8. 海水ポンプ室内水位に係る安全性評価

- JNESのコメント
- 事業者報告書記載内容

事業者の耐震バックチェック報告書の分析－女川発電所(2/9)－

事業者の耐震バックチェック報告書の分析－女川発電所(6/9)－

図 8.10(2) 1号機海水ポンプ室の水位変動における事業者結果との比較
 (波源：JSCE08_Low、入力条件：事業者が解析に用いた水位変動)

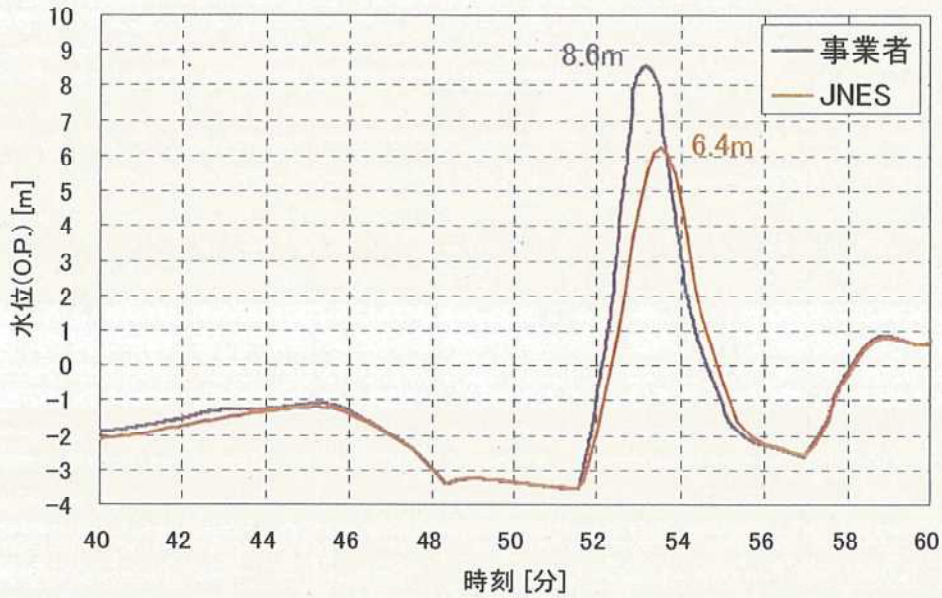
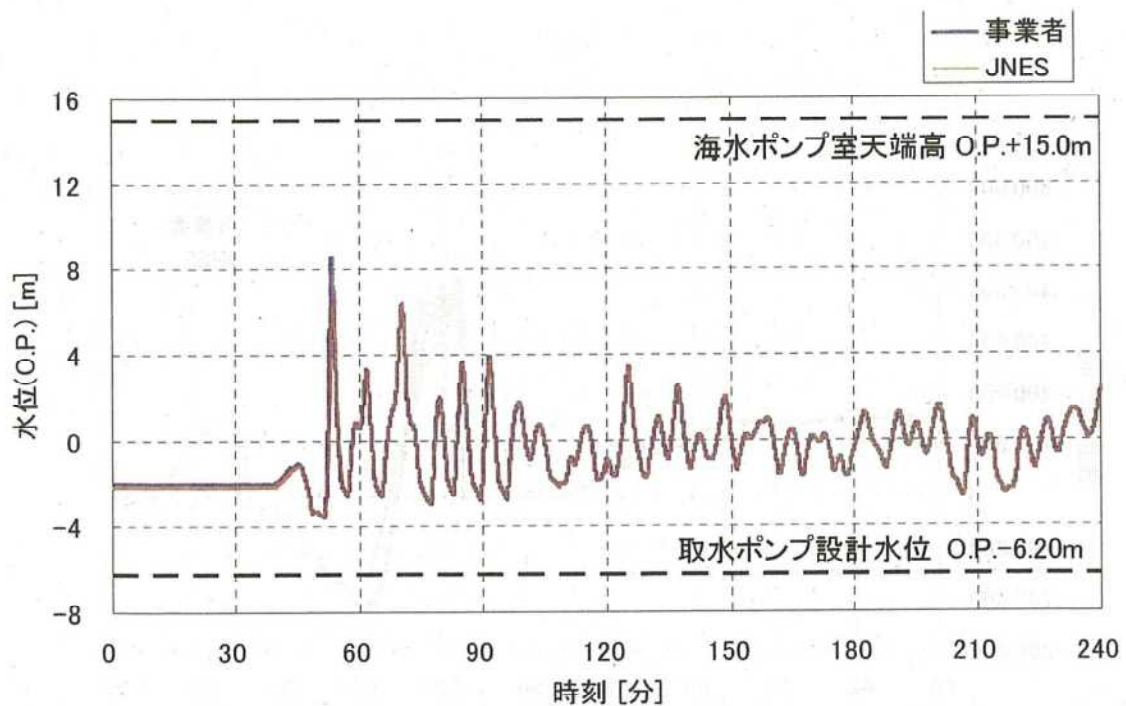
条件と解析結果、図 8.9 及び図 8.10 (1) に最大水位下降ケースの入力条件と解析結果を示す。JNES と事業者の解析結果を比較すると、最大水位上昇ケースの最大水位上昇量については、JNES の結果が O.P.+11.0m に対し、事業者は O.P.+11.3m となり、また、最大水位下降ケースの最大水位下降量については、JNES の結果が O.P.-3.5m に対し、事業者は O.P.-3.6m となり、いずれも概ね一致した。しかしながら、最大水位下降ケースの第 1 波（地震発生後約 53 分後）の海水ポンプ室水位上昇量において、図 8.10 (2) に示すように、2m 以上の差が見られた。

これらの要因を分析するために、当該時間帯の取水設備内の流動状況を整理する。当該時刻の直前においては、図 8.9 及び表 6.5 に示すように取水口付近の海水は完全に干上がり、取水設備から外海へと海水が流出し続ける。そのため、海水ポンプ室水位が循環水ポンプ停止水位を下回り、循環水ポンプが停止する。その後、取水口水位が急激に上昇するため、大量の海水が取水設備に流入する。事業者の解析結果との比較において、最高水位となる時刻以前では違いはほとんど見られないことから、最高水位における 2m 程度の水位差の原因は、循環水ポンプ停止後の海水ポンプ室への流入量の違いによるものと推定した。

JNES と事業者の解析結果を比較し、一部の解析ケースにおいて局所的に違いが見られた要因を分析した結果、事業者の解析結果において、取水口入口における流量の数値振動に起因する海水ポンプ室内の水位変動量の増幅が見られることを確認した。

図 8.11 1号機海水ポンプ室入口の流量における事業者結果との比較
 (波源：JSCE08_Low、入力条件：事業者が解析に用いた水位変動)

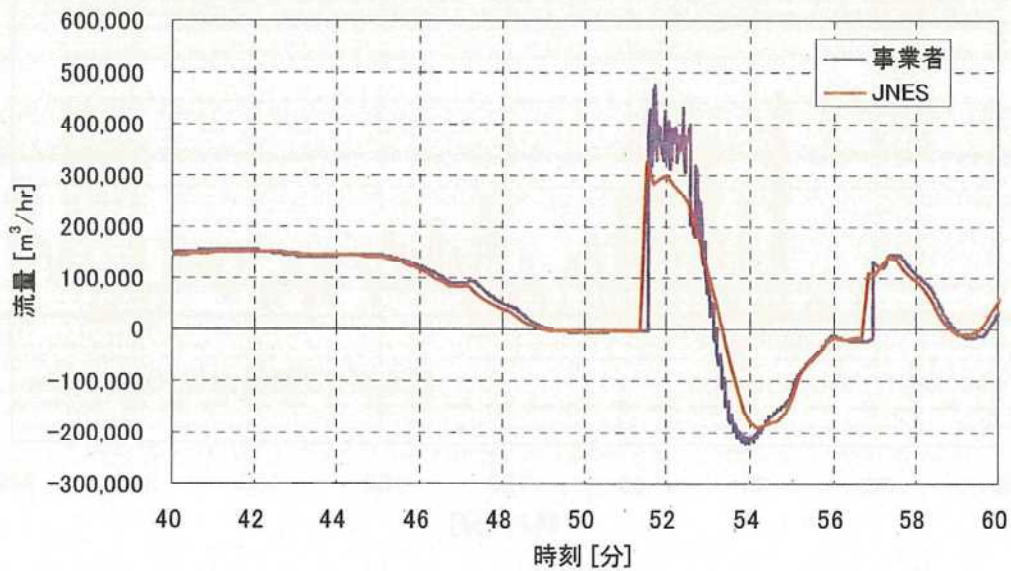
そこで、地震発生後 40～60 分における海水ポンプ室入口の流量を比較した（図 8.11）。図 8.11 に示すように、循環水ポンプ停止から数分後までは流量の差は殆ど見られないが、51～52 分後の流量が急激に大きくなった後の挙動に違いが見られる。JNES の解析結果と比較すると、事業者の解析結果では流量の時間変化が大きく振動しており、最大流量も 3 割ほど大きくなっている。

開水路の 1 次元流動解析に関しては、跳水現象のような水位の不連続変化を過大な数値振動を生じることなく安定的に計算できるように TVD スキームなどの手法が採用されることが多い。本解析に対しては、JNES 及び事業者の両者とも Flux Difference Splitting (FDS) 法を採用しているため、原則として同じ方針で計算を行っているが、FDS 法の実装方法について両者の間に違いがあるものと考えられる。相違点の候補の 1 つとして、特性速度の局所平均量 \bar{c} の算出方法の違いが考えられる。JNES の手法では、円形断面やスロットモデルの影響を考慮して局所平均量等を算出しているが、事業者は水面幅を流路幅とみなして局所平均量を算出しているため、開水路から管路に変わる位置や断面形状が変わる位置においては数値的な振動が現れやすいものと考えられる。

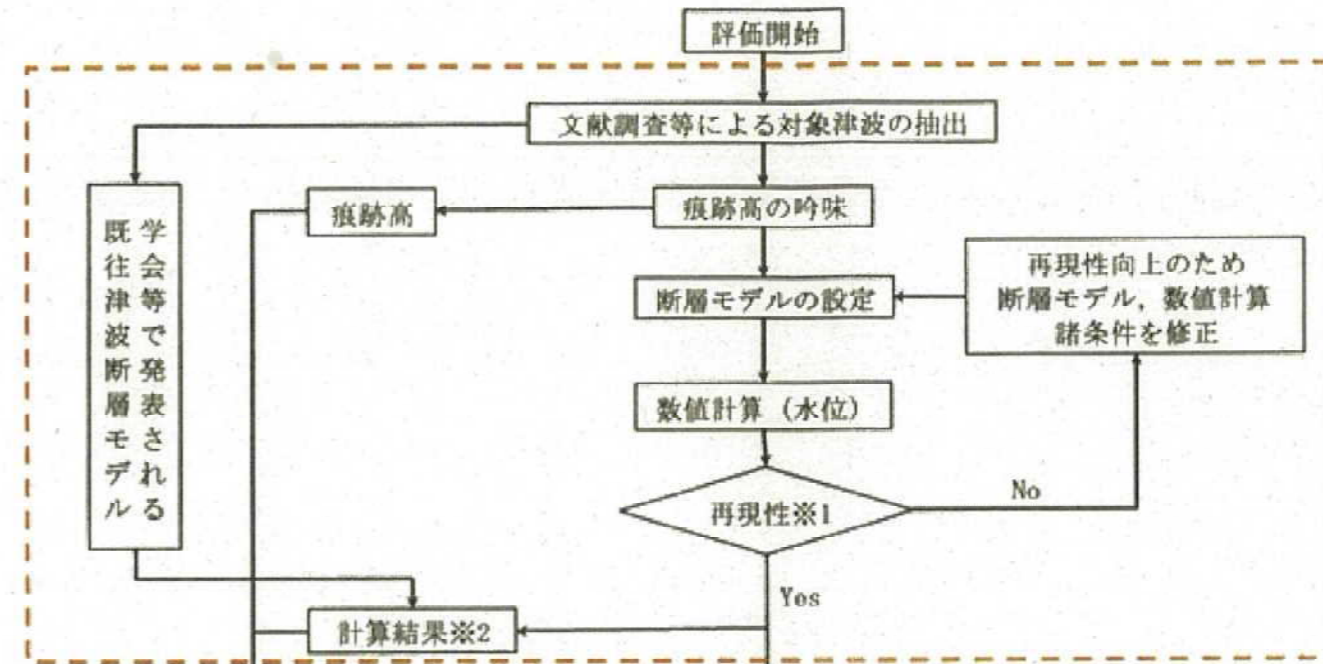
- 津波に対する施設の安全性を評価する上で、事業者の評価方針は妥当である。
- 評価方法は、想定津波として遠地津波も対象とすべきである。

■津波解析の計算条件

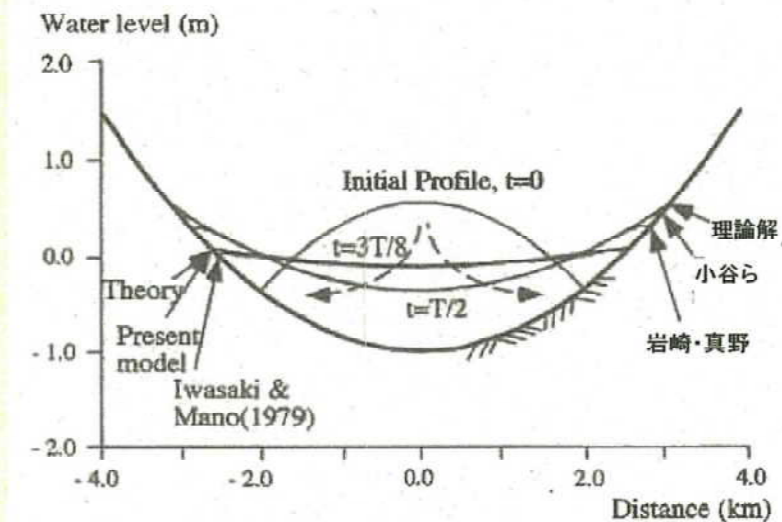
岩崎・真野(1979)の方法は、広く利用されてきたが、最近ではこの方法を見直した小谷ら(1998)の方法が提案されている。小谷らの方法で検討しておく必要がある。(SANNAMIIは、小谷らの方法を基本とする。)

マンニングの粗度係数は、値が大きいほど水位変動は小さくなる。感度解析として、 $n=0.025$ の場合を検討しておく必要がある。

港内の水位変動の共振も考えられるため、地震発生後4時間の計算では短い。計算時間を延長し、港内の水位変動が十分に減衰していることを確認する必要がある。

869年貞観津波の取扱

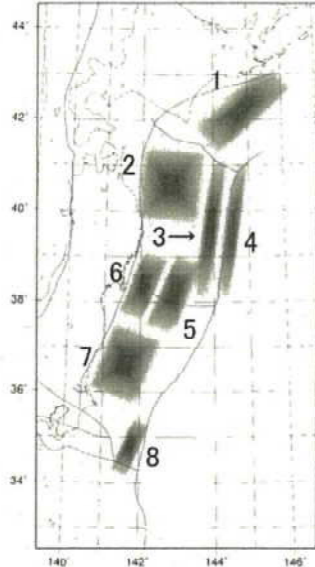
- ✓ 近年の津波堆積物調査などから、浸水域や波源の検討モデルが推定されつつあるが、土木学会(2002)や地震調査研究推進本部(2009)では、当該地震を評価の対象としていない。
- ✓ 事業者報告書では、評価における貞観津波の解析の位置づけが明確でない。(参考として解析を実施しているが、想定津波としては考慮されていない。)

図4 基準とする波源位置

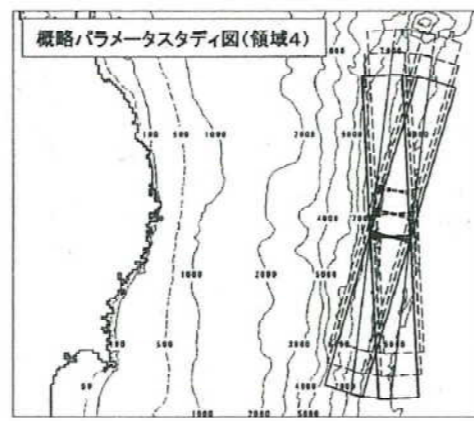
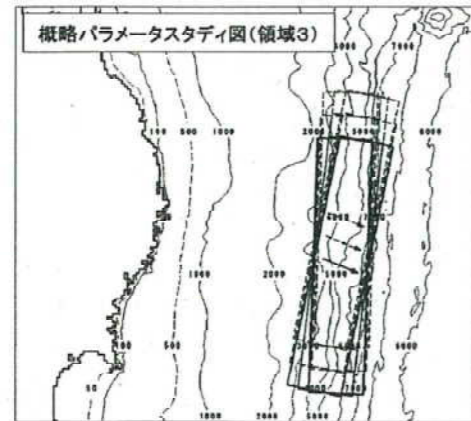
領域1～8の内、領域3、4の波源が、当該地域への影響が最も大きいことを説明する必要がある。

(2) 海域活断層に想定される地震に伴う津波

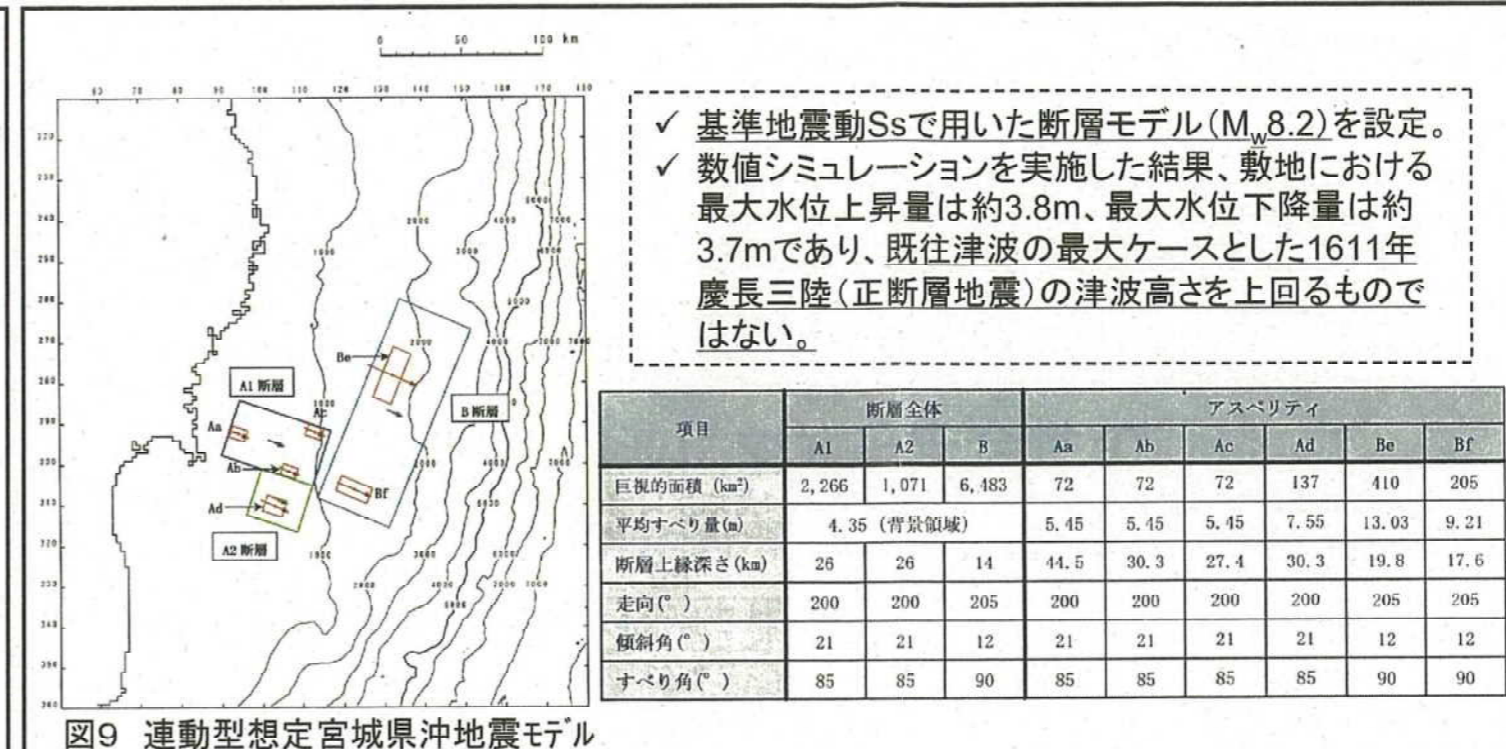
断層長さや地震の規模が、既往の地震などと比較して非常に小さいため、女川サイトへの影響は小さいと考えられる。
